Bestandsschutz in der Elektroanlage einer Kirche

FRAGESTELLUNG

Bild: Auszutauschende UV in einer Kirche

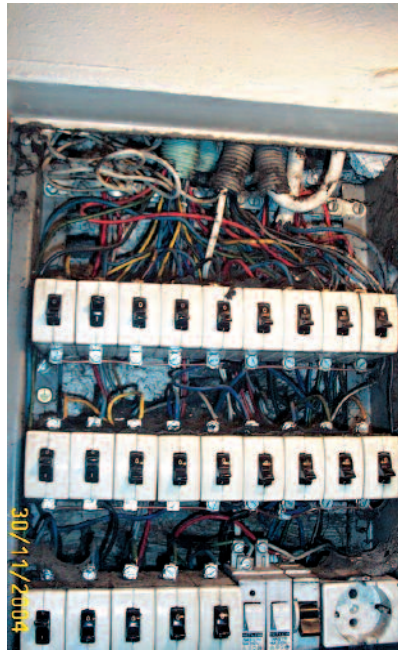
Wir erneuerten die Zählerverteilung einer Kirche (Bild). Die abgehenden Leitungen sind:

Auf dem Bild lassen sich leider nicht alle Einzelheiten erkennen. Deshalb zähle ich hier nur einige offensichtliche Mängel (ohne Anspruch auf Vollständigkeit) auf:

- Brandgefahr durch Verschmutzung
- Mehrfachbelegung einzelner Anschlussschrauben
- Verwendung nicht geeigneter Leitung
- Zu geringe Leiterquerschnitte
- Mangelhafte handwerkliche Ausführung
- Keine Möglichkeit einer Zuordnung der Leitungen zu den Schutzeinrichtungen
- Nachweis der Abschaltbedingungen schwierig, da der Nennstrom der Schutzeinrichtungen nicht zu erkennen ist.

Weitere schwerwiegende Mängel, z. B. beschädigte Isolation und Schmorstellen, sind zu vermuten, lassen sich jedoch auf dem Bild nicht eindeutig erkennen.

Den im Bild gezeigten Verteiler sollten Sie unbedingt erneuern und die Zuleitung zum Verteiler möglichst austauschen. Für die schrittweise Umstellung des teilweise noch vorhandenen TN-C-Systems auf ein TN-S-System möchte ich auf die Beantwortung eines Praxisproblems in »de« 12/2003, S. 14f., mit Zusatzanfrage in »de« 23 – 24/2004, S. 12f. – beantwortet von Herrn Hörmann – hinweisen.
